ORTSGEMEINDE LAMBSHEIM
BEBAUUNGSPLAN „HINTERE RINGSTRASSE, 2. ÄNDERUNG“
ABWÄGUNG ÜBER DIE STELLUNGNAHMEN AUS DER FRÜHZEITIGEN OFFEN-
LAGE UND DER FRÜHZEITIGEN BEHÖRDENBETEILIGUNG

Frühzeitige Offenlage gemäß § 3 Abs. 1 BauGB

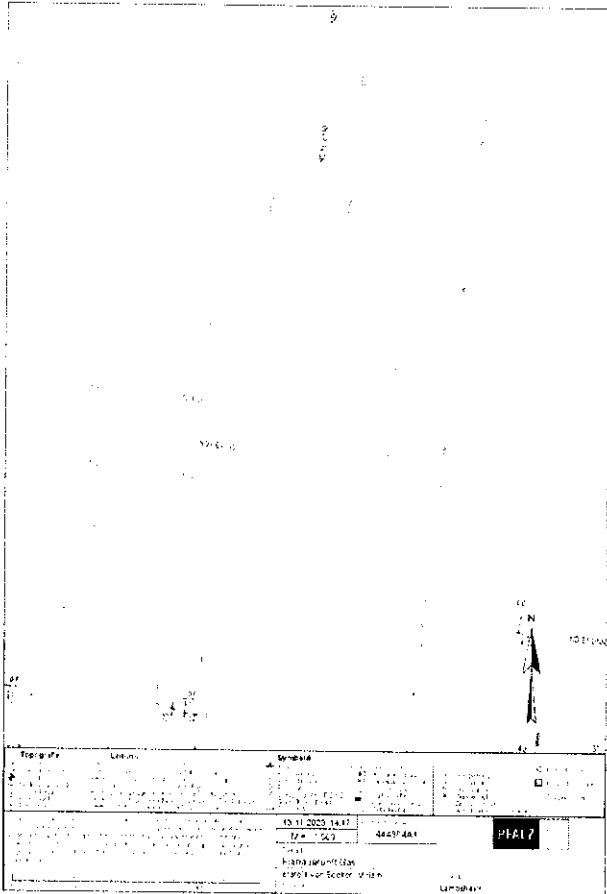
zu Begründung, Ziffer 7.1.3 / Bauweise: Der Absatz enthält unvollständige Sätze: „Zulässig bleiben ebenso lediglich.“	Der Anregung kann Rechnung getragen werden, indem der Satz wie folgt komplettiert wird. „Zulässig bleiben ebenso ausschließlich Einzelhäuser.“
zu Begründung, Ziffer 7.1.5 / Bauliche und sonstige technische Vorkehrungen zum Schutz vor schädlichen Umwelteinwirkungen: In der Begründung zum Bebauungsplan ist folgendes ausgeführt: „Für das Erdgeschoss wird eine geringfügige Überschreitung der vom Gutachter (siehe Kapitel 6.3.3) als vertretbar angesehenen maximalen Blendzeiten im Interesse einer baulichen Nutzung bereits erschlossener und künftig innerörtlich liegender potenzieller Bauflächen hingenommen.“	Der Gutachter leitet die zumutbare Blenddauer von den Inhalten der „Hinweisen zur Messung, Beurteilung und Minderung von Lichtimmissionen“ der Bund/Länder-Arbeitsgemeinschaft für Immissionsschutz (LAI) vom 13. 9. 2012, Anhang 2“ (LAI) ab, die ihrerseits unverändert von den WEA-Schattenwurf-Hinweisen des LAI aus dem Jahr 2002 übernommen wurden. Dort ist festgelegt, dass die astronomisch mögliche, ständige Verschattungsdauer des direkten Sonnenlichts in Richtung von Gebäuden, hervorgerufen durch den periodischen Schattenwurf, den die

Rhein-Pfalz-Kreis	
Mail vom 20.10.2023	Bewertung der Stellungnahme
Das Gutachten liegt den Unterlagen zur Änderung des Bebauungsplans nicht bei. Die Angabe „geringfügigen Überschreitung der vom Gutachter als vertretbar angesehenen maximalen Blendzeiten“ ist wenig konkret. Wir regen an die Hinnahme der Überschreitung argumentativ stichhaltiger zu untermauern.	Rotorblätter einer Windkraftanlage (WEA) erzeugen, am Tag nicht mehr als 30 Minuten und im Kalenderjahr nicht mehr als 30 Stunden betragen darf. Da der im ganzen Raum wahrnehmbare, ständig in der Art eines Stroboskops wechselnde Schattenwurf einer Windenergieanlage als deutlich störender zu bewerten ist, als die statische, auf einen Teil des Raumes begrenzte Reflektion einer Photovoltaikanlage, werden die Toleranzwerte der LAI seitens des Gutachters als überzogen bewertet und auf der Basis der Faktoren, die die in den LAI-Hinweisen bei Wechsellicht im Fall einer nächtlichen Raumaufhellung in Anrechnung gebracht werden, entsprechend modifiziert. Der Anregung kann Rechnung getragen werden, indem das Blendgutachten zum Ursprungsbebauungsplan im Rahmen der Offenlage gemäß § 3 Abs. 2 und der Behördenbeteiligung gemäß § 4 Abs. 2 mit veröffentlicht wird. Der Anregung kann darüber hinaus Rechnung getragen werden, indem Fenster von Aufenthaltsräumen an der am stärksten belasteten Ostfassade ausgeschlossen werden. Da ein Ausschluss von Fenstern von Aufenthaltsräumen an der Ostfassade einen erheblichen Einfluss auf die Bebaubarkeit der Flächen hat und gleichzeitig jedoch individuelle Schutzmöglichkeiten der künftigen Bewohner – etwa durch Vorhänge oder Rollläden bestehen, werden ausnahmsweise Abweichungen von dieser Festsetzung zugelassen, • wenn der Aufenthaltsraum über Fenster an anderen Fassaden verfügt, mit denen alleine bereits die Anforderungen des § 43 Abs. 2 Landesbauordnung erfüllt werden oder • wenn in Verbindung mit einer blickdichten Einfriedung an der östlichen oder südlichen Grundstücksgrenze mit einer Höhe von mindestens 1 m über der Fenstermitte der Nachweis erbracht werden kann, dass die Blendzeit der Solaranlage des östlich gelegenen Betriebsgeländes nicht mehr als 60 Stunden im Jahr und 45 Minuten am Tag beträgt. Sofern ein Aufenthaltsraum über Fenster an anderen Fassaden verfügt, mit denen alleine bereits die Anforderungen des § 43 Abs. 2 Landesbauordnung erfüllt werden, sind die bauordnungsrechtlichen Voraussetzungen für eine ausreichende Belichtung des Raumes selbst dann gegeben, wenn die Fenster an der Ostseite durch Rollläden nicht zur Belichtung beitragen. Ist dies der Fall, ist es aus Sicht der Ortsgemeinde gerechtfertigt, den Schutz vor unzumutbaren

Rhein-Pfalz-Kreis	
Mail vom 20.10.2023	Bewertung der Stellungnahme
	Blendimmissionen in die Eigenverantwortung der künftigen Bewohner eines Gebäudes zu legen. Ebenso kann auf dem Baugrundstück selbst durch eine blickdichten Einfriedung an der östlichen oder südlichen Grundstücksgrenze unter bestimmten Voraussetzungen ein ausreichender Schutz erreicht werden. Da dieser ausreichende Schutz von der genauen Anordnung einer Einfriedung abhängig ist, wird diese Ausnahmemöglichkeit unter die Bedingungen eines Nachweises gestellt, dass die als zumutbar erachteten Blendzeiten nicht überschritten werden. Für die Südfassade wird eine geringfügige Überschreitung der vom Gutachter als vertretbar angesehenen maximalen jährlichen Blendzeiten (rechnerisch maximal 88 Stunden statt maximal 60 Stunden) im Interesse einer baulichen Nutzung bereits erschlossener und künftig innerörtlich liegender potenzieller Bauflächen hingenommen, zumal hier durch eine Anordnung der Gebäudes an der südlichen Kante der überbaubaren Grundstücksfläche oder einfache Maßnahmen (Wahl der Fensterbreite, Begrünung zwischen den Fenstern und der Solaranlage) ein ausreichender Schutz erreicht werden kann.
